Blue Print ADH23414, ADH23607

Primene:
Honda Accord 7/98 > 3/03

HONDA ACCORD – PRIMJENA GLAVNOG CILINDRA KVAČILA

Vodič za primjenu Honda Accord 7/98 > 3/03

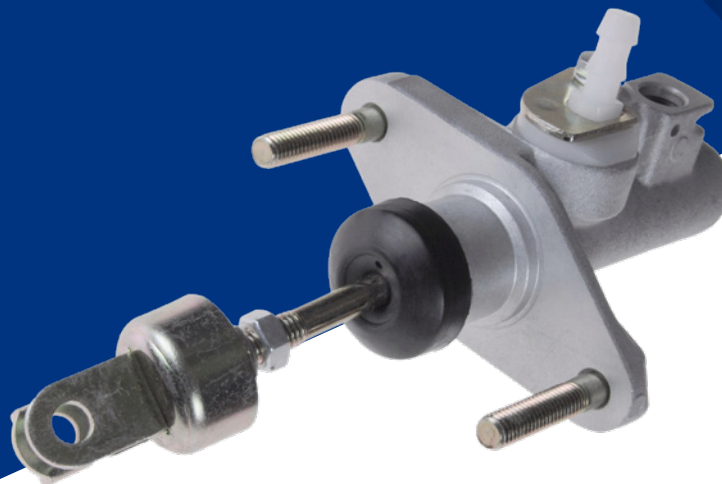
Saznali smo da Honda ima problema sa nabavom glavnog cilindra kvačila koji je ugrađivan u nekim ranijim modelima Honda Accord sa engleskom specifikacijom od 1998. do 2003.

Sada se više ne proizvodi glavni cilindar kvačila koji je ugrađivan na proizvodnoj liniji i ne može se nabaviti kao dio za zamjenu.

Za rješavanje ovog problema Honda treba nabaviti kasniji model glavnog cilindra spojke, ali to znači da je također potrebno zamijeniti i sve ostale dijelove u radnom sistemu spojke (cijevi spojke, pomoćni cilindar spojke itd.) kako bi bila moguća ugradnja novijeg modela glavnog cilindra spojke. To znači da kupci trebaju kupiti dodatne dijelove kako bi ponovo automobile bio u voznom stanju.

Blue Print broj dijela ADH23414 je također novijeg dizajna uslijed toga što proizvođači više ne proizvodi raniji dizajn.

Uslijed ovog problema, kupci će morati nabaviti kompatibilne cijevi od Hondinog distributera. Pomoćni cilindar spojke se može kupiti kod Blue Print - broj dijela ADH23607.
